**ARPAT - DIREZIONE TECNICA - Settore VIA/VAS**  
Via Ponte alle Mosse, 211 - 50144 - Firenze

**Oggetto:** AUTOSTRADA A1 MILANO-NAPOLI - Tratta Firenze Sud/Incisa Valdarno - Commento al rapporto TECNE sull'attività di monitoraggio trimestre *Aprile-Giugno 2023*.

Figura 1: stazione di monitoraggio fissa A1-FS-RA-A3-02 media giornaliera PM10, confronto con la media di PTS della campagna di misura effettuata nel trimestre in esame nelle stazioni A1-FS-BR-A2-01 e A1-FS-RA-A2-03, dati II trimestre 2023.

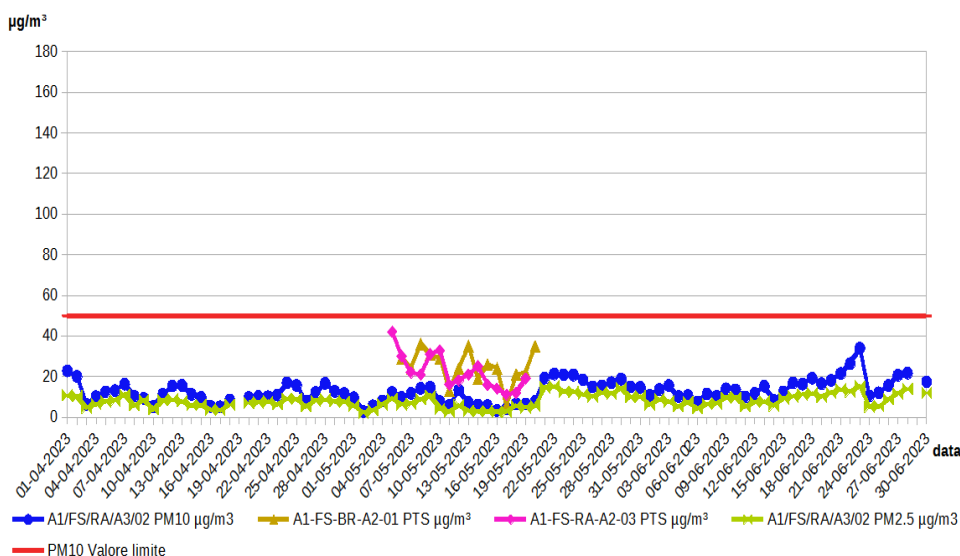
- In Figura 1 (riportata nel paragrafo relativo alla stazione A1-FS-RA-A3-02) è rappresentato il grafico del PM10 della stazione fissa A1-FS-RA-A3-02 con il relativo valore giornaliero di PTS della stazione mobile A1-FS-BR-A2-01. Dal grafico si osserva come le concentrazioni delle PTS seguono in sostanza quelle di PM10 della vicina stazione in continuo.

**Risultati del monitoraggio:** in generale i valori registrati nel trimestre in esame relativamente agli inquinanti gassosi NO<sub>2</sub>, NO<sub>x</sub>, CO, O<sub>3</sub>, C<sub>6</sub>H<sub>6</sub>, ed alle polveri PM10 e PM2.5 non hanno evidenziato particolari anomalie. Gli inquinanti gassosi non hanno registrato alcun superamento dei rispettivi valori limite. In generale i valori di PM10 della stazione A1-FS-RA-A3-02 seguono l'andamento della contemporanea media giornaliera di PM2.5 (Figura 1).

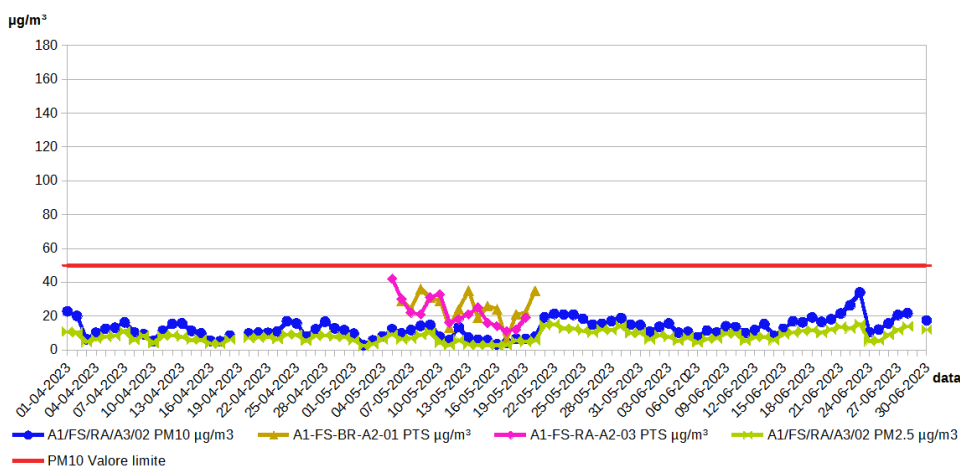
Nella Figura 2 si osserva come le concentrazioni di PM10 misurate dalla stazione fissa A1-FS-RA-A3-02 siano sostanzialmente confrontabili con quelle di PM10 delle stazioni pubbliche prese come riferimento nell'Agglomerato di Firenze (urbane traffico FI-Gramsci, FI-Mosse, urbane fondo FI-Scandicci e FI-Bassi) e della stazione FI-Figline della Zona Valdarno Aretino e Valdichiana.
